**INFORME CONSOLIDADO DE LA EVALUACIÓN
DECLARACIÓN DE IMPACTO AMBIENTAL DEL PROYECTO**

“AJUSTES OPERACIONALES ÁREA MINA”

Figura 8: Subcuencas DGA, área de estudio y área de influencia del Proyecto.

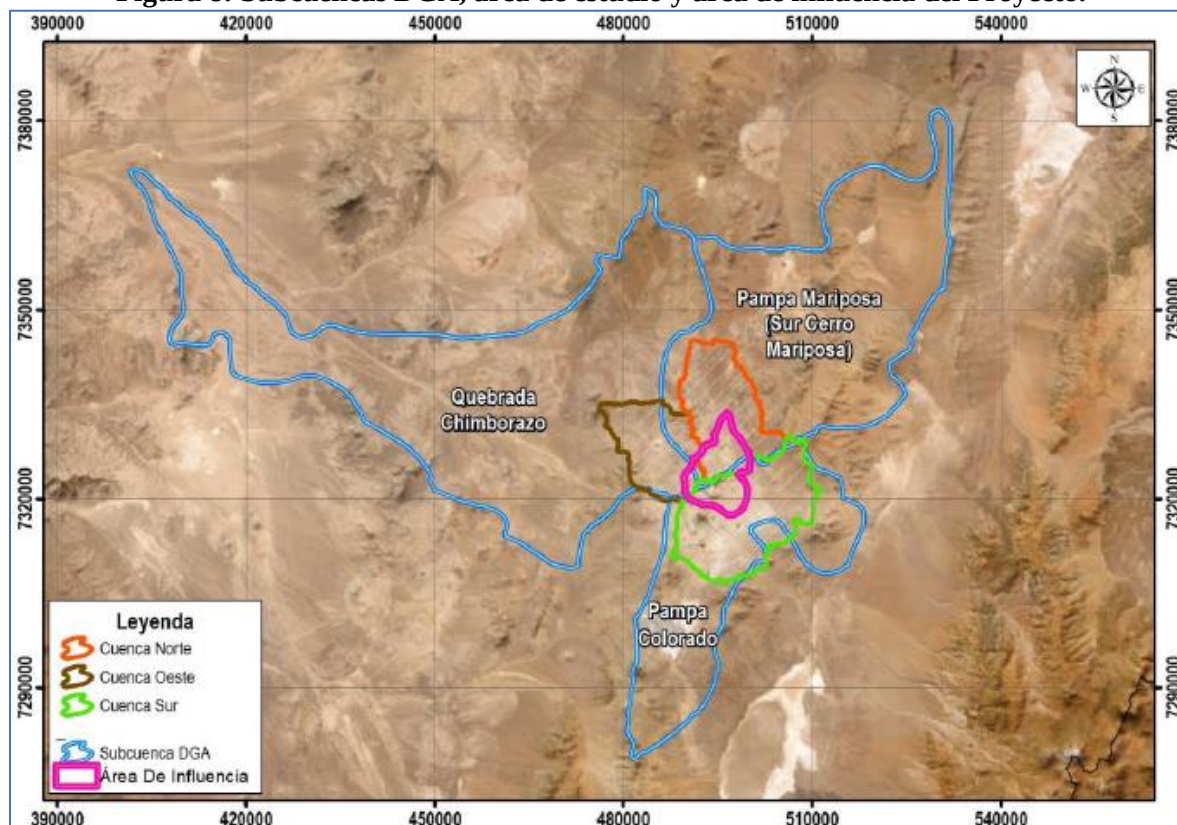
Respecto al entendimiento hidrogeológico actual del distrito Zaldívar, se establece que el AI de la faena minera se delimita por el polígono rosa que se observa en la Figura 8.

Figura 10: Piezometría actualizada con datos de agosto - octubre 2023.

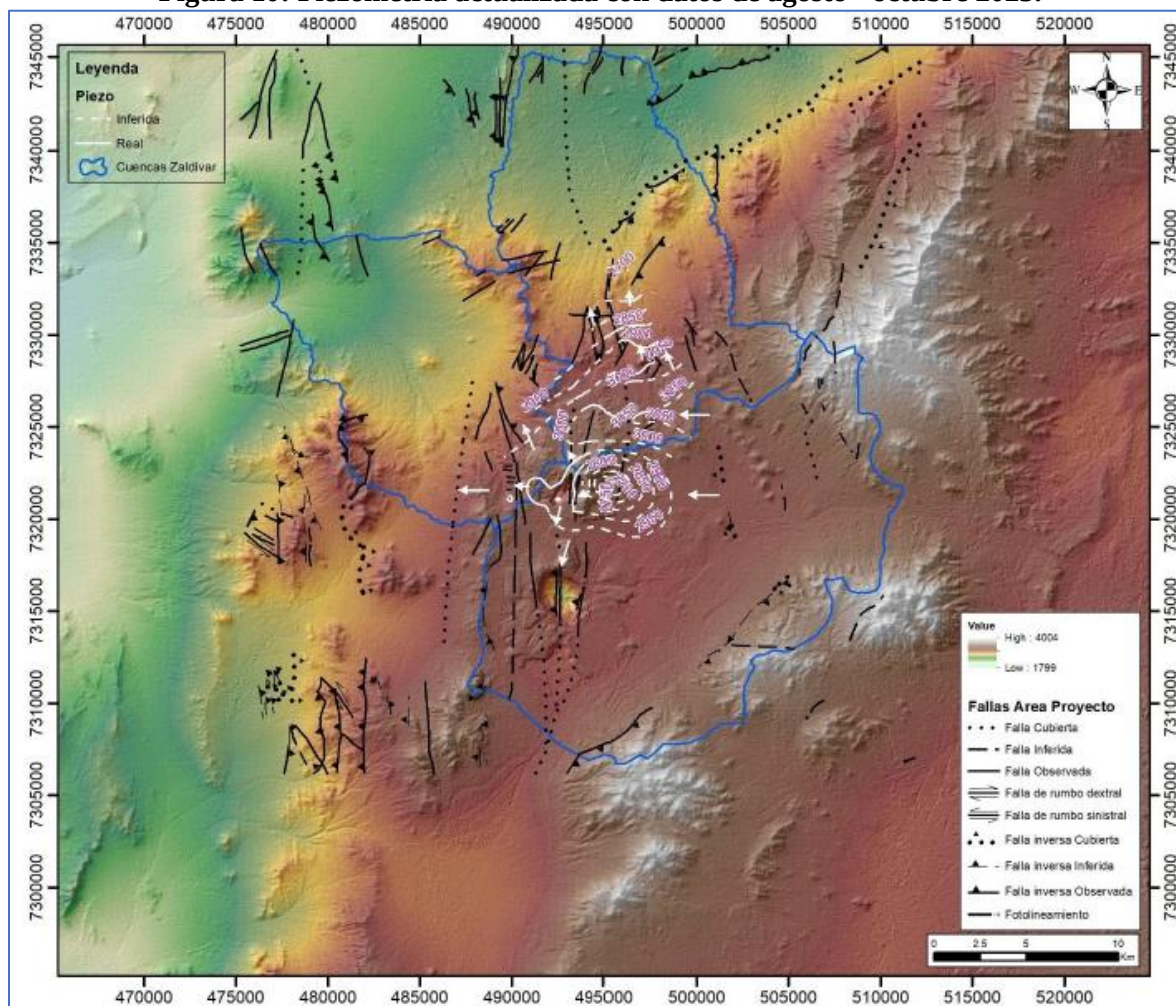
Considerando lo anterior (datos de nivel medidos), la piezometría modelada por el Titular en el área Planta es corregida localmente, mostrando una dirección desde el norte al sur, de este sector.

Figura 11: Piezometría actualizada con datos de agosto - octubre 2023.

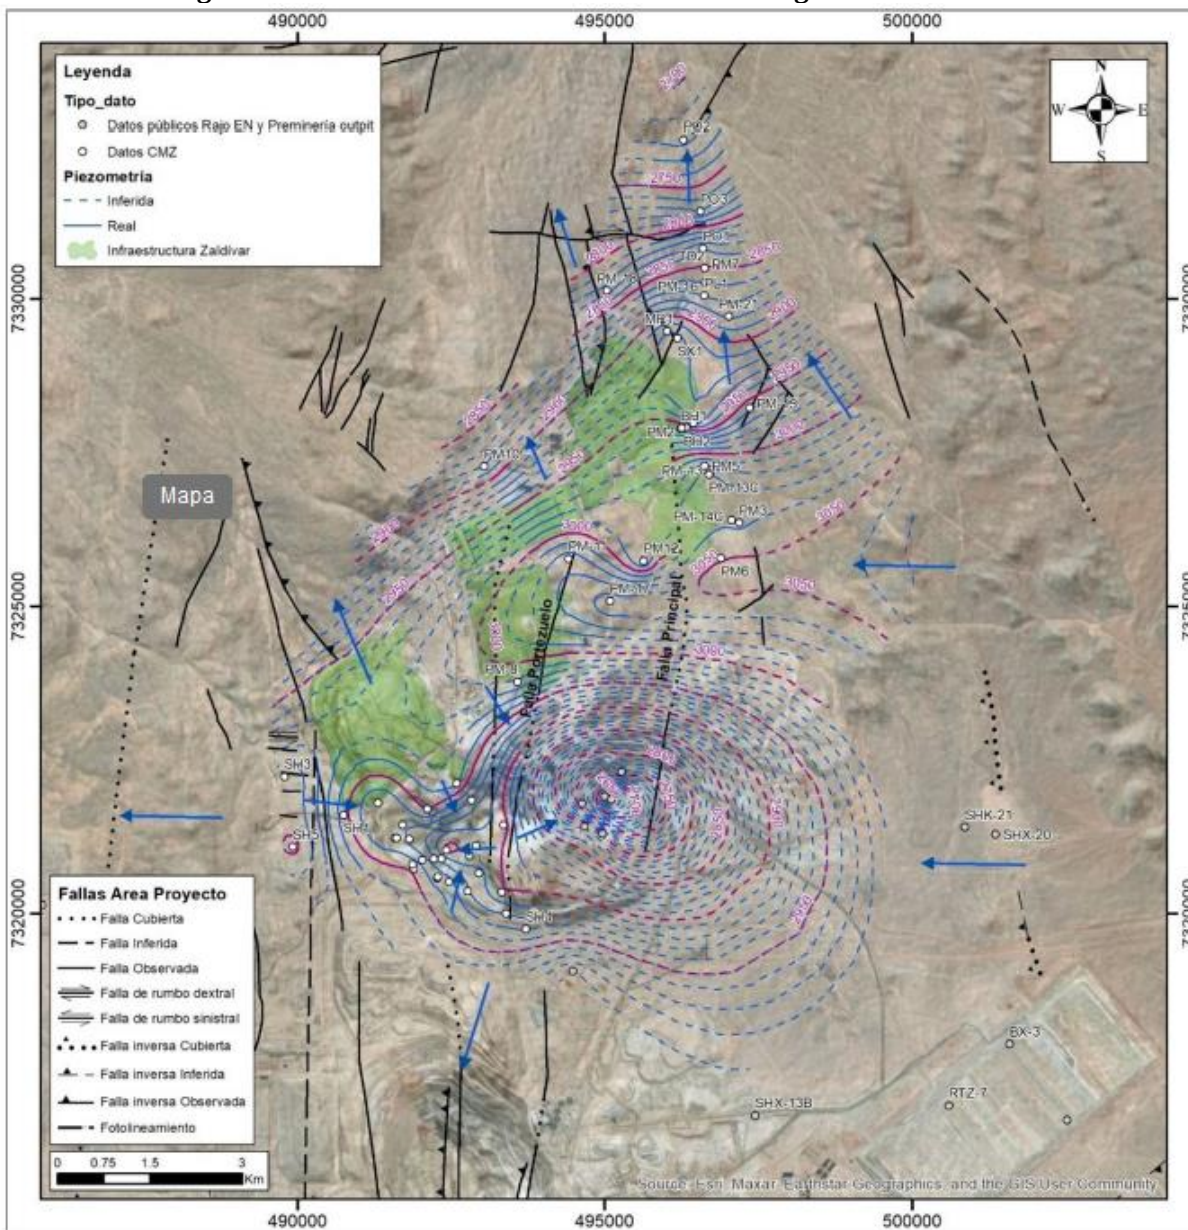
En virtud de lo solicitado, en la Figura 11 se presentan las líneas de flujo actualizadas a octubre del 2023, considerando el patrón de dirección antes aclarado.

Figura 12: Piezometría local en sector de barrera hidráulica.

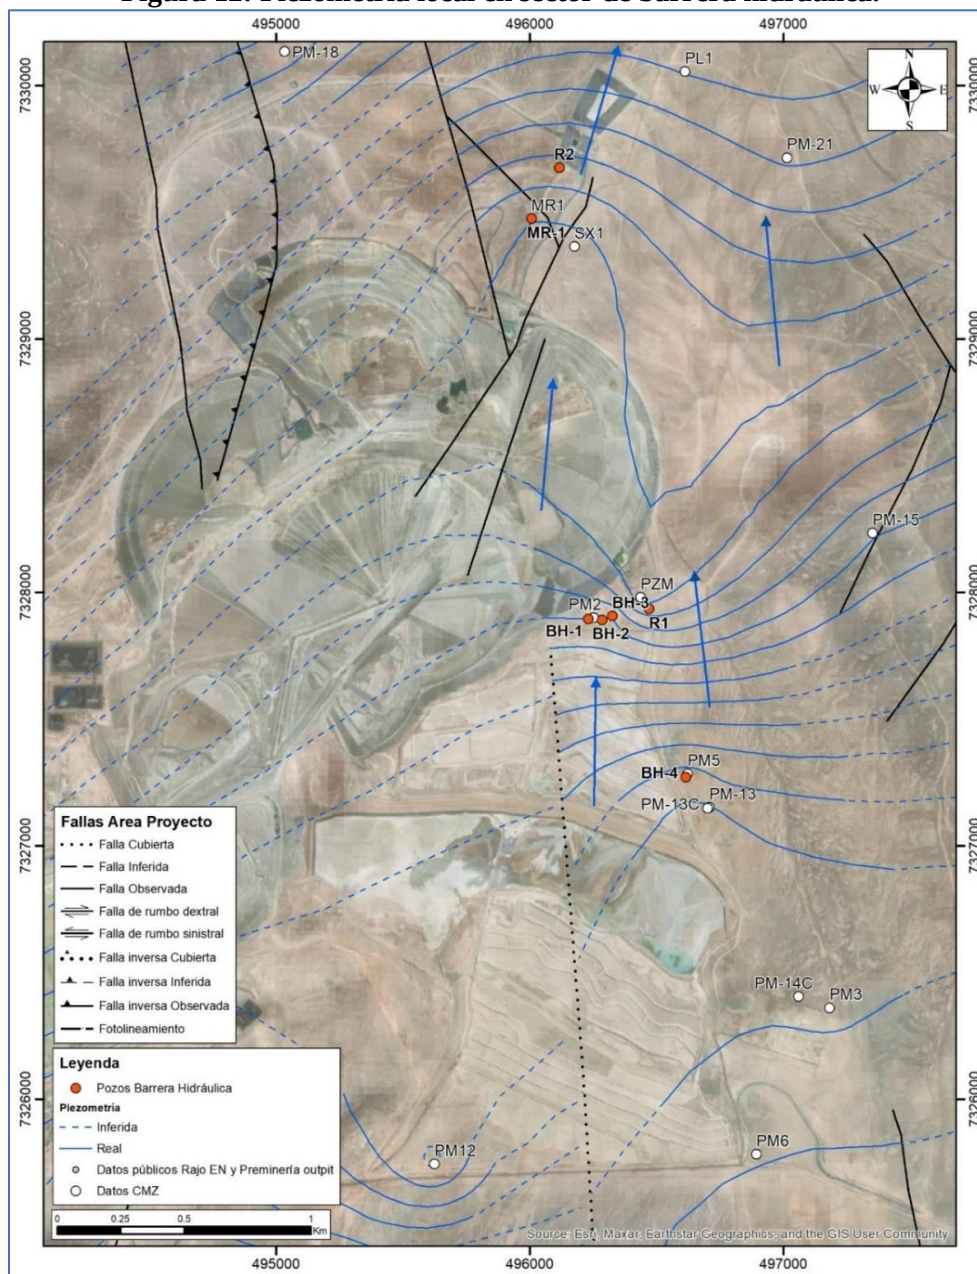
Respecto a la idoneidad de la ubicación actual de los pozos de la barrera, a partir de los antecedentes piezométricos recabados y actualizados por el Titular a octubre del 2023, en la siguiente figura se presenta un plano en planta con las direcciones de flujo y la ubicación de la barrera hidráulica del Proyecto. En conformidad con ello, el Titular verificó la idoneidad de la ubicación de la Barrera Hidráulica Sur y de la Barrera Hidráulica Norte, las que se ubican inmediatamente aguas abajo de las potenciales zonas de infiltración. De esta forma, debido a su ubicación en la dirección principal del flujo de aguas subterráneas, en función de los tiempos de viaje estos pozos podrían interceptar el flujo de aguas de mezcla y activarse según la regla de operación.

Figura 14: Fallas en el área de estudio (Modificado de Carta Augusta – Victoria e IMILAC Quebrada Guanaqueros, Sernageomin 2017).

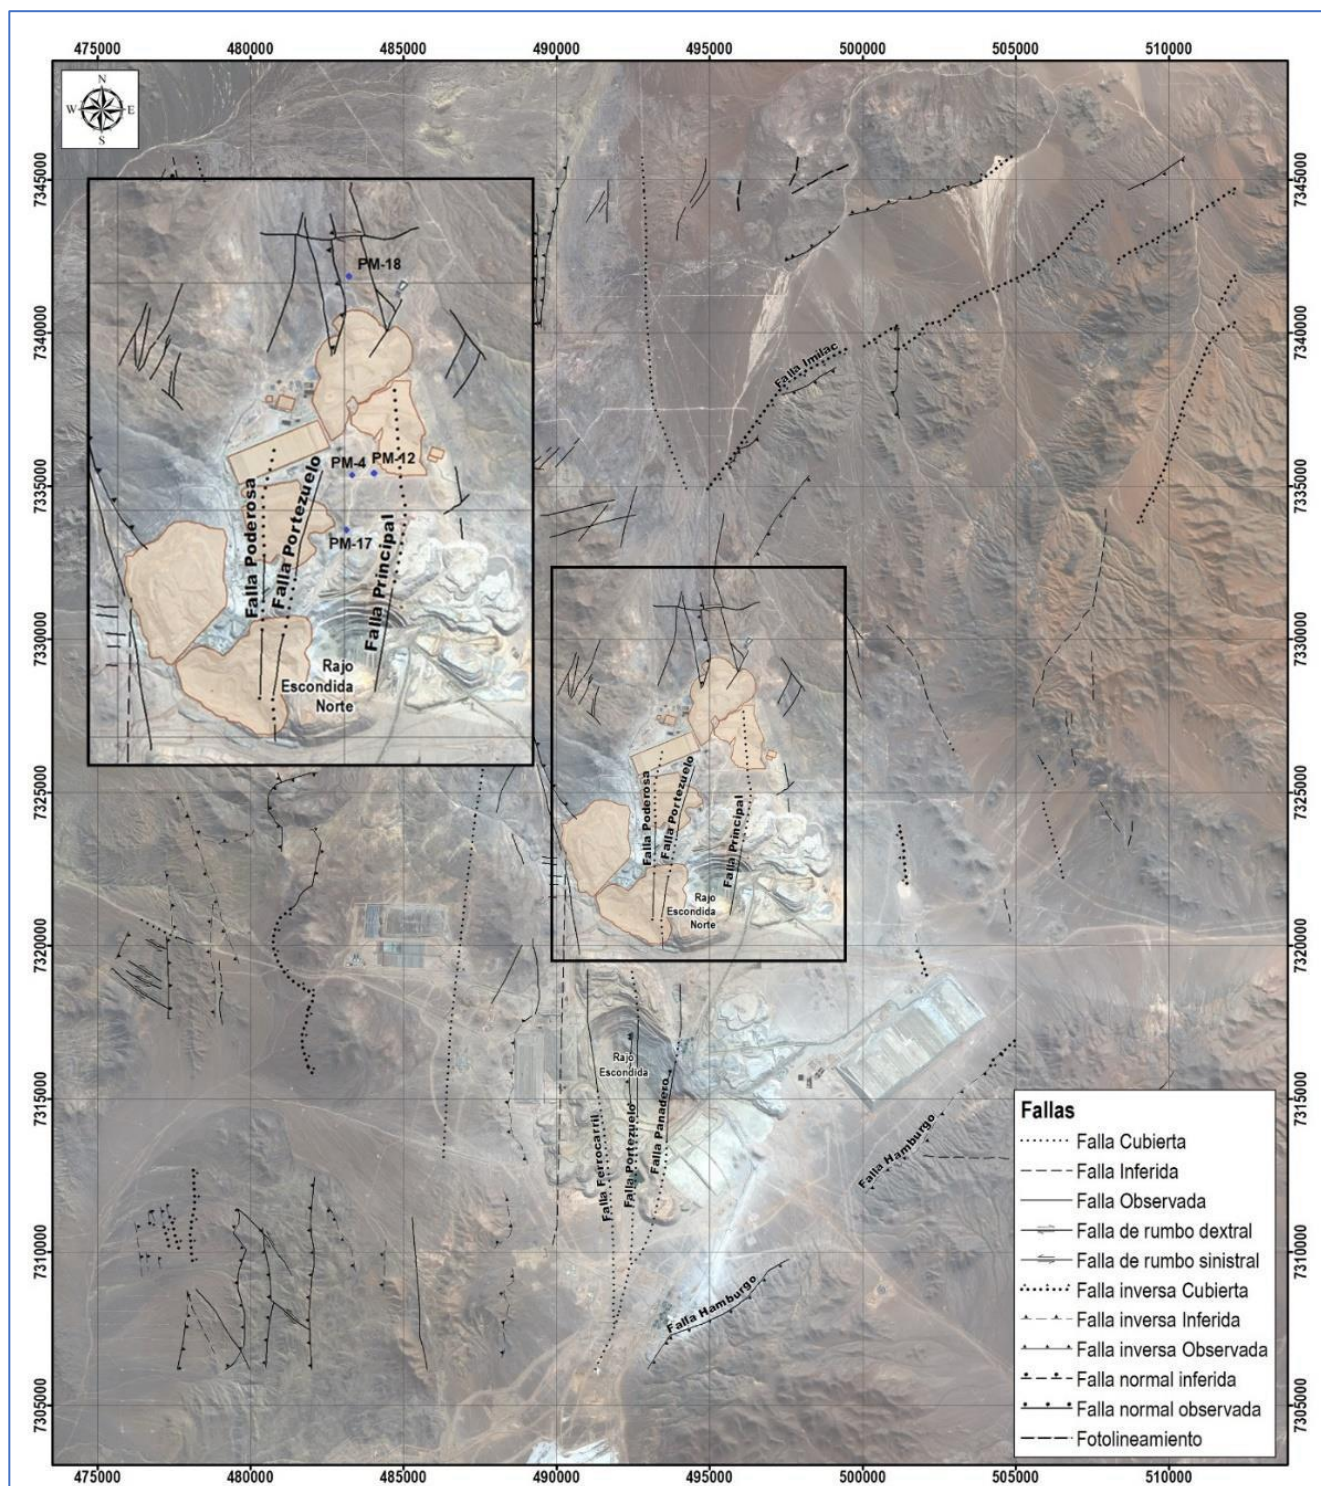
Respecto a lo solicitado, el Titular indicó que el pozo PM-18 ha sido agrupado en el sector centro, junto con los pozos PM-4, PM-12 y PM-17 principalmente debido a criterios estructurales, ya que estos se posicionan entre dos fallas estructurales, la falla Portezuelo y la falla Principal, como se muestra en la Figura 14.

Figura 15: Gráfico Oxígeno-18 versus Deuterio para muestras actuales (2023)

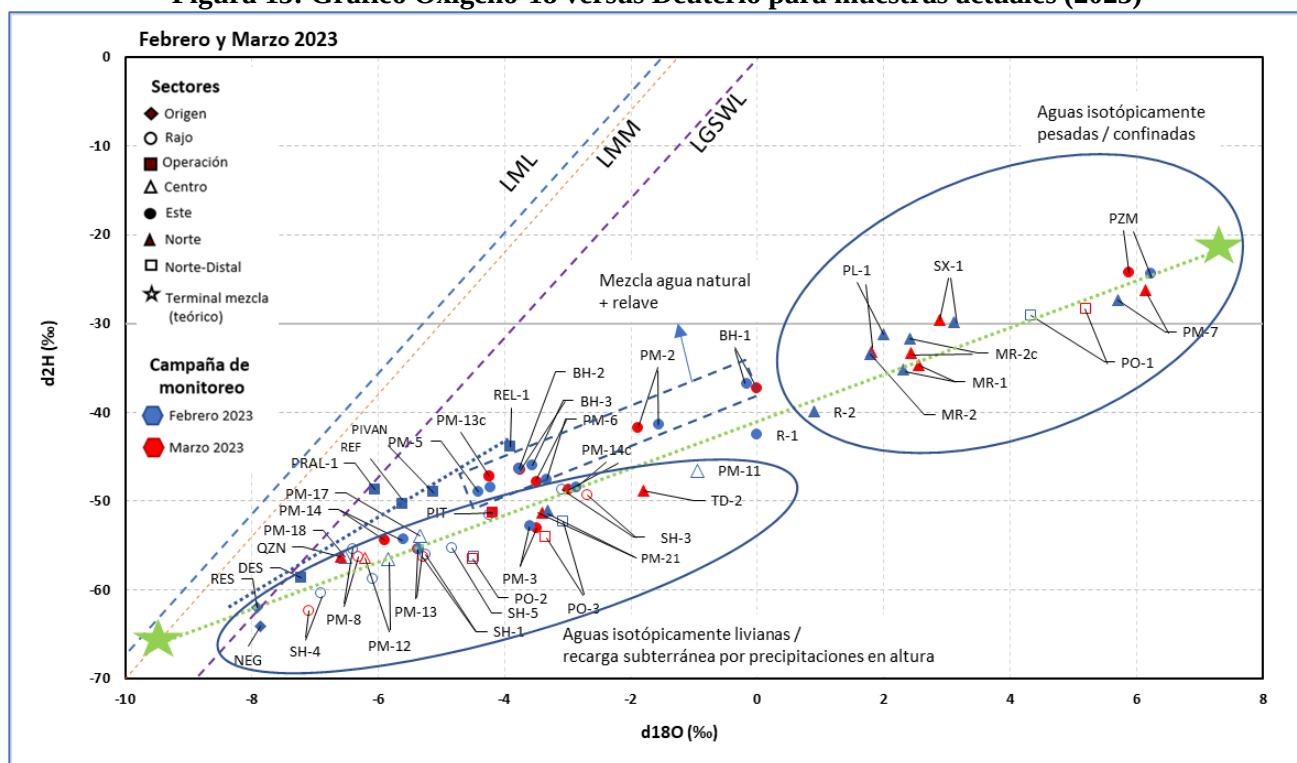
Como se observa en la Figura 15, las aguas del pozo PM-18 se encuentran en el extremo inferior izquierdo, con una firma isotópica muy similar a las aguas del pozo PM-12, a aguas del rajo como el pozo PM-8 y a las aguas de origen (NEG y RES). Estas son aguas subterráneas naturales y se caracterizan por ser menos enriquecidas en oxígeno y que representan aguas recargadas al este del área de estudio y que fluyen hacia sector de la faena Zaldívar como una recarga lateral.

Figura 16: Diagrama Piper Zona Norte y Norte Distal

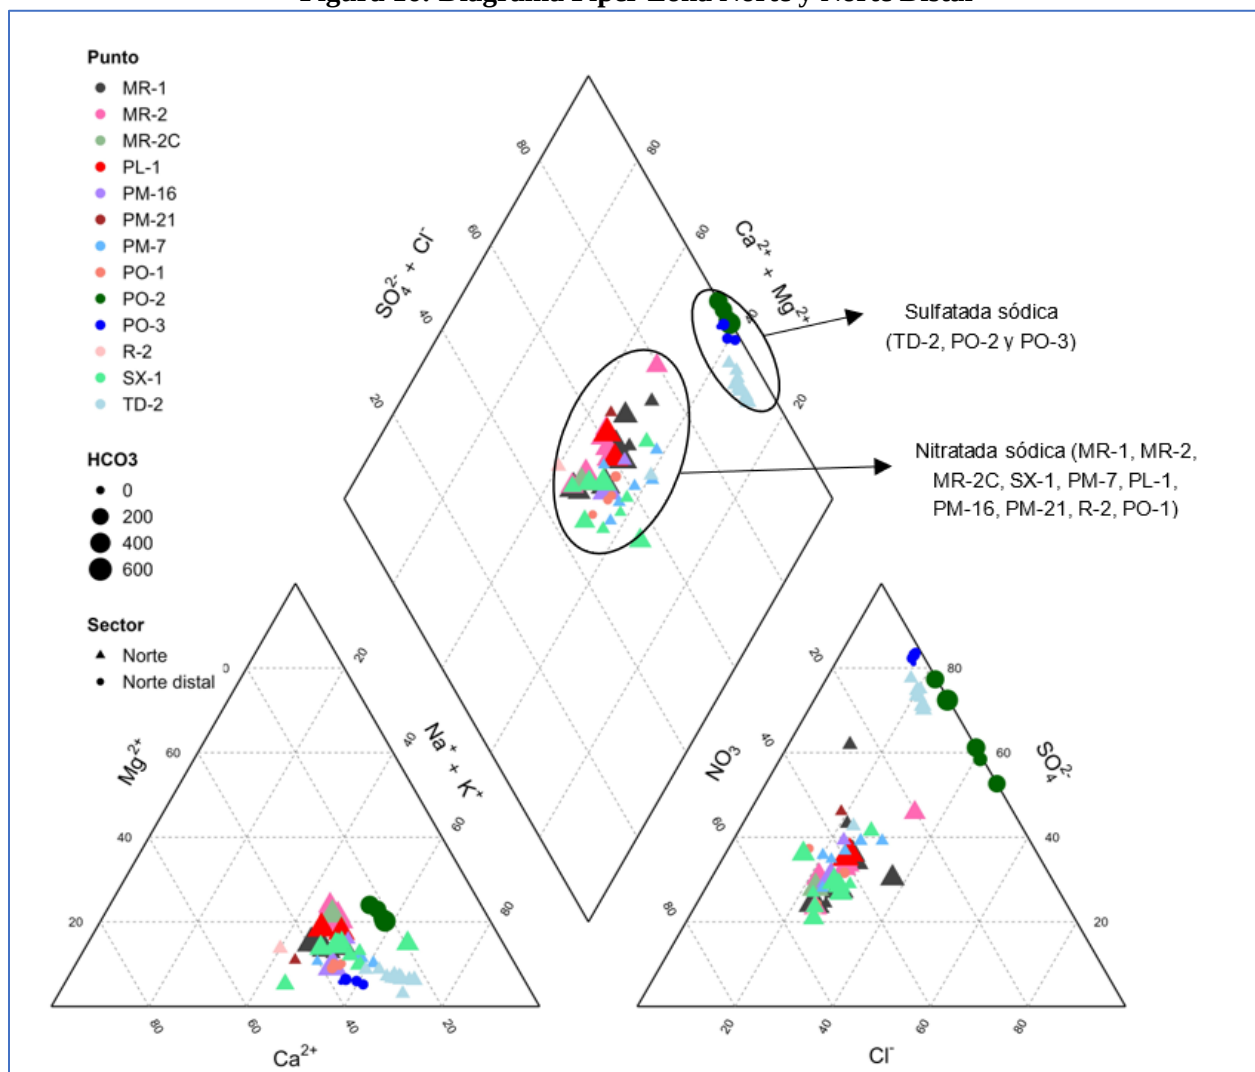
De acuerdo con lo indicado por el Titular, los pozos PO-2 y PO-3 se ubican en la Zona Norte Distal y se caracterizan por ser aguas del tipo sulfatada sódica según lo presentado en el diagrama Piper de la Figura 16. Las aguas de esta zona se caracterizan por presentar altas concentraciones de sulfato y sodio, junto con bajos valores de nitrato.

Figura 19: Isotopía Aguas de relave y Sector Norte Distal.

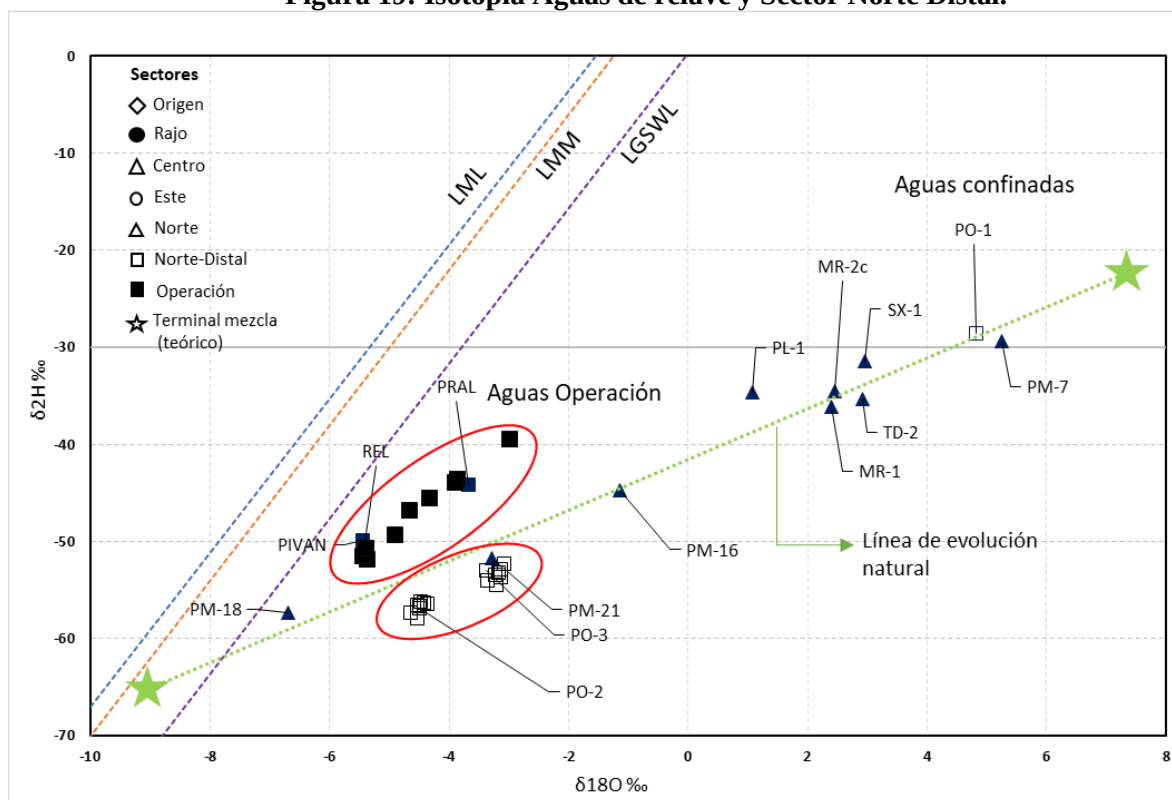
Las aguas de los puntos PO-2 y PO-3 se ubican en la línea de evolución natural, donde las aguas en la parte baja de la recta representan aguas de recarga de precipitación en altura, mientras que las aguas más a la derecha corresponden a aguas isotópicamente más pesadas asociadas a aguas naturales representativas del sistema semiconfinado. Si bien la línea de evolución isotópica muestra un enriquecimiento natural que va en general desde aguas arriba hacia aguas abajo (sectores rajo y centro a sectores norte), existe una situación distinta en los pozos más alejados del Sector Norte-Distal PO-2 y PO-3, los cuales al parecer reciben aportes importantes de flujos provenientes del este (tipo PM-21) que disminuirían su fraccionamiento isotópico. Cabe mencionar que, los valores isotópicos para PO-2 y PO-3 se muestran estables en el tiempo.
